WIM.271.1.54.2019

Dotyczy: odpowiedzi na pytania Wykonawców z dnia 20.12.2019 r., 07.01.2020 r., 08.01.2020 r. oraz 09.01.2020 r., dotyczące zadania pn.: „Zielony zakątek przy Specjalnym Ośrodku Szkolno-Wychowawczym przy ul. Piastowskiej 55 w Świnoujściu”.

ODPOWIEDZI NA PYTANIA

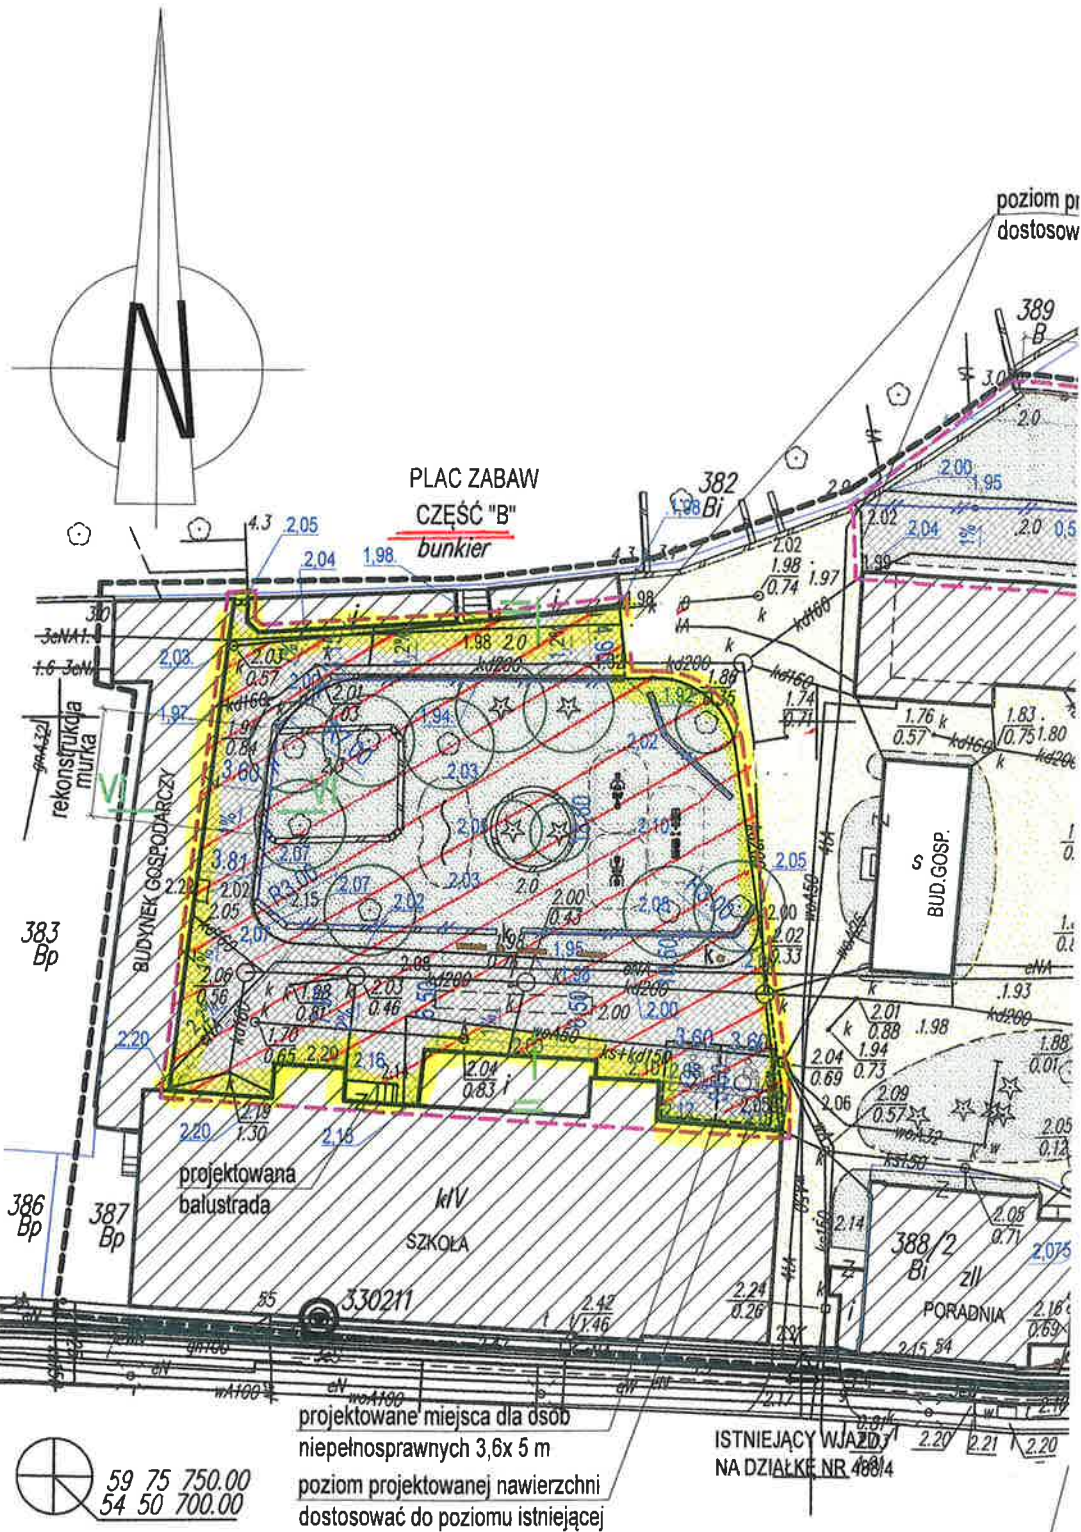
Zwracam się z prośbą o wyjaśnienie, jakie dokładnie roboty wchodzą w zakres przedmiotu zamówienia. Na przykład, wykonanie ogrodzenia, zakup oraz montaż wiaty Śmietnikowej oraz inne.

Opis przedmiotu zamówienia dokładnie określa zakres robót, Zamawiający dodatkowo zamieszcza rysunek z zaznaczeniem części „B” objętej zamówieniem.
